LABORATORIO NACIONAL
DE MATERIALES Y MODELOS ESTRUCTURALES

Informe: LM-PIG-03-2021

Informe de visita de campo: Proyecto Paso a desnivel Guadalupe

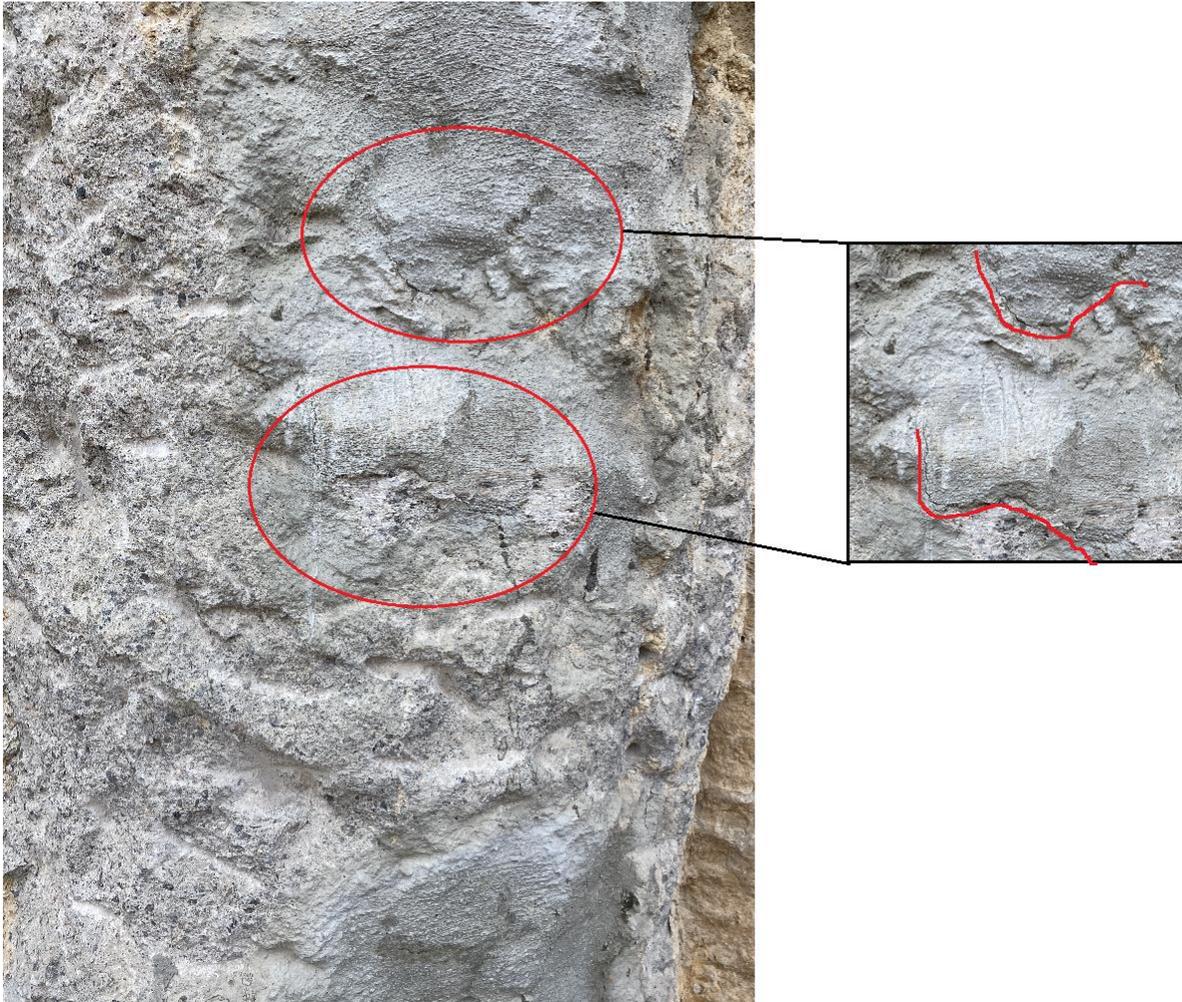
Al acercarse al pilote que muestra un hundimiento de los más importante, se logra identificar como un pilote secundario que, aunque no aporta capacidad estructural al muro, es importante repararlo para evitar que se generen deformaciones excesivas que puedan influir en la deformabilidad de la viga superior.
